SGLI準リアルなCDOMの処理のバグについて

Image comparison (1)

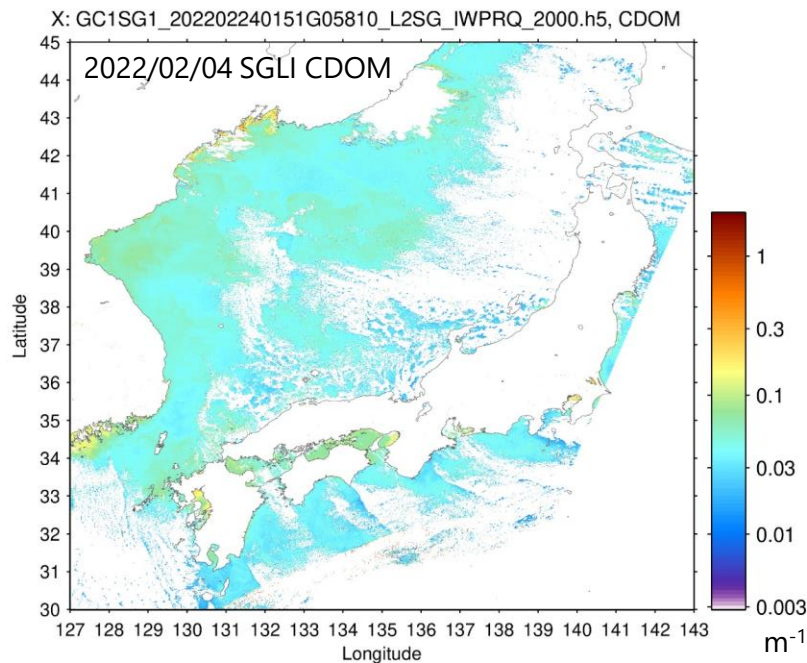
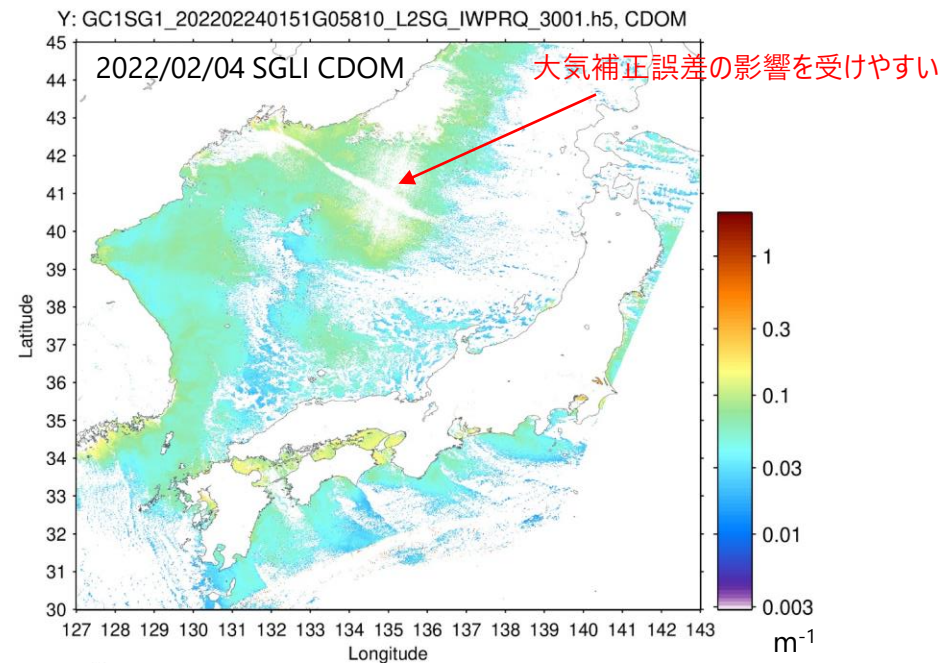
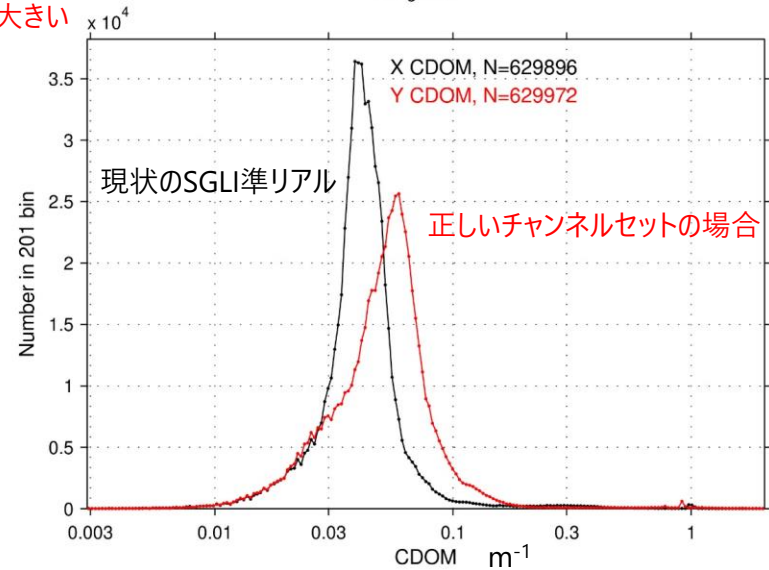
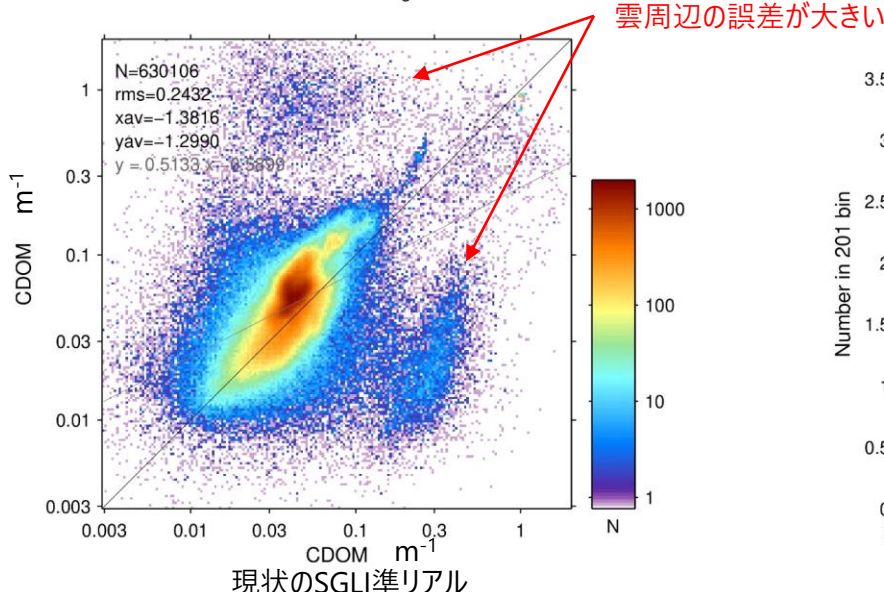
- SGLI準リアルなCDOM処理（注1）に入力するチャンネル指定について誤り（注2）がありました。
 - 正しい波長チャンネルの入力に修正することによって、上記のCDOMプロダクトにおけるCDOM吸収係数（ $>0.03\text{m}^{-1}$ の範囲）の過少見積もりが改善する見込みがあります。
 - ただし、この修正によって欠損域の増加や大気補正誤差の影響の増加が確認されるため、それらの調査・対策の後に修正予定です（4月以降を予定）。
-

- 注2）Ver2以降のCDOMアルゴリズムでは、波長380nm, 412nm, 443nm, 490nm, 530nm, 565nmのNWLRを入力するように設計されていましたが、実際のVer.2処理（IWPR中のインターフェース部分）では波長412nm, 443nm, 490nm, 530nm, 565nm, 670nmのNWLRを誤って入力していました。
